**PROLONGEMENT SUD DU TRAMWAY T8
DE SAINT-DENIS-PORTE DE PARIS
A LA GARE RER E ROSA PARKS A PARIS**

**Enquête publique unique
portant
sur la déclaration d'utilité publique du projet
et la mise en compatibilité
du document d'urbanisme de Plaine Commune**

RAPPORT D'ENQUÊTE UNIQUE

Paris, le 7 octobre 2024

Figure 10 - Variante alternative via les rues du Fort de l'Est et du Maréchal Lyautey et ses principaux points durs (EGIS)

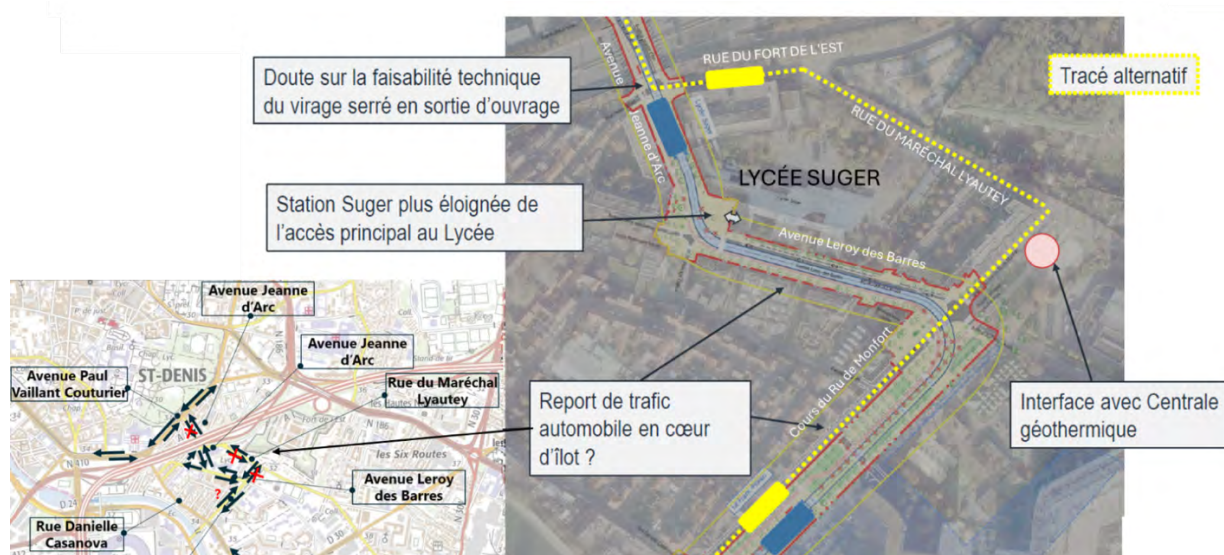
L'itinéraire alternatif proposé dans les contributions de l'enquête publique envisage l'emprunt des rues du Fort de l'Est et du Maréchal Lyautey et du cours du Ru de Monfort pour rejoindre la nouvelle station Franc-Moisin.

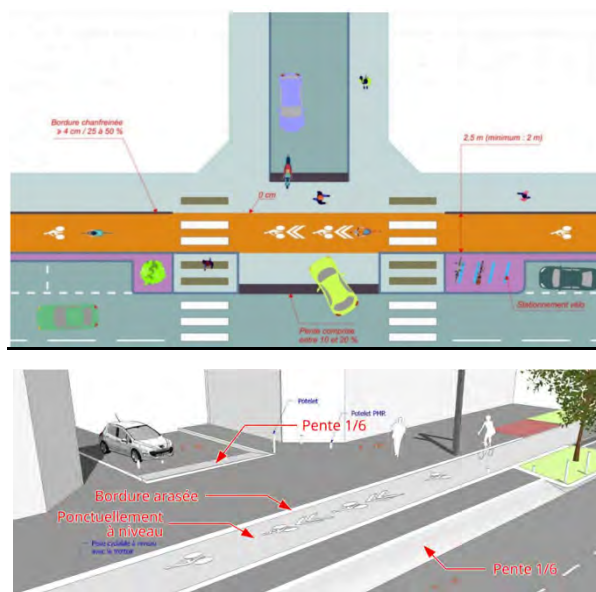
Il serait cependant aussi possible, et désirable, de traiter cette entrée en trottoir traversant

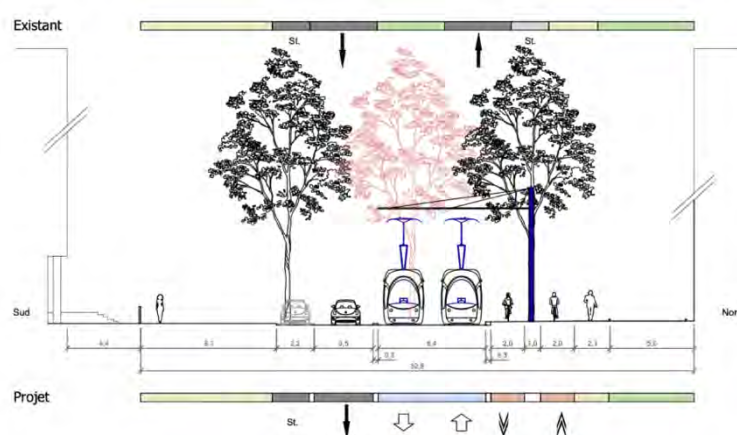
Le passage de chaque côté de l'alignement d'arbres n'est pas idéal car il fait perdre en largeur utile et complique le dépassement des cyclistes de vitesse différente entre eux (même s'il reste possible avec 2 m de largeur) :

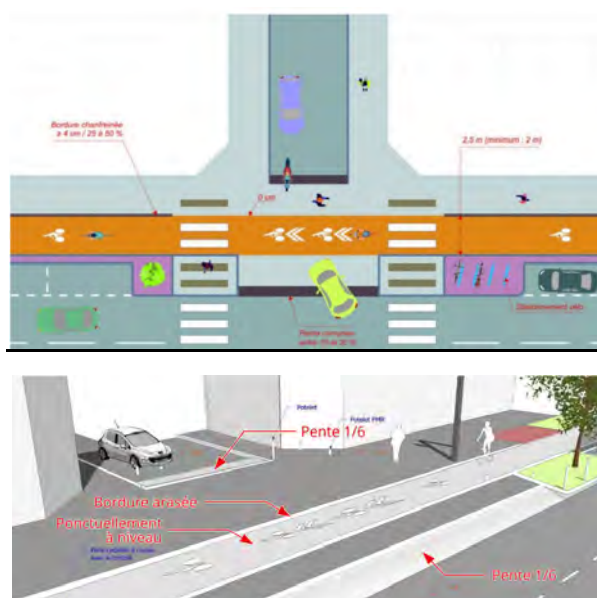
Il serait cependant aussi possible, et désirable, de traiter cette entrée en trottoir traversant

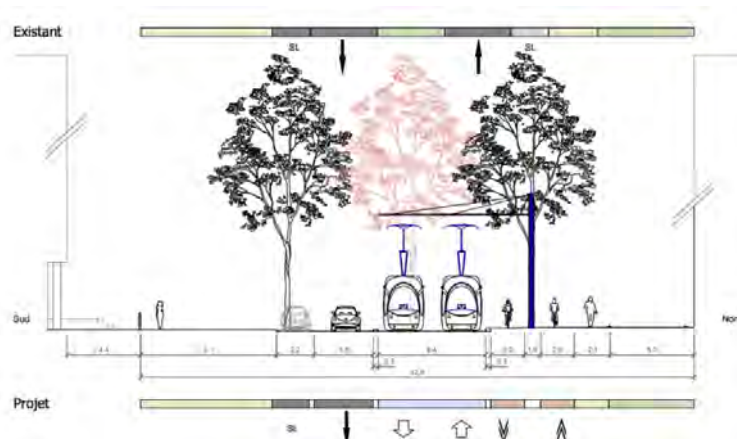
Le passage de chaque côté de l'alignement d'arbres n'est pas idéal car il fait perdre en largeur utile et complique le dépassement des cyclistes de vitesse différente entre eux (même s'il reste possible avec 2 m de largeur) :
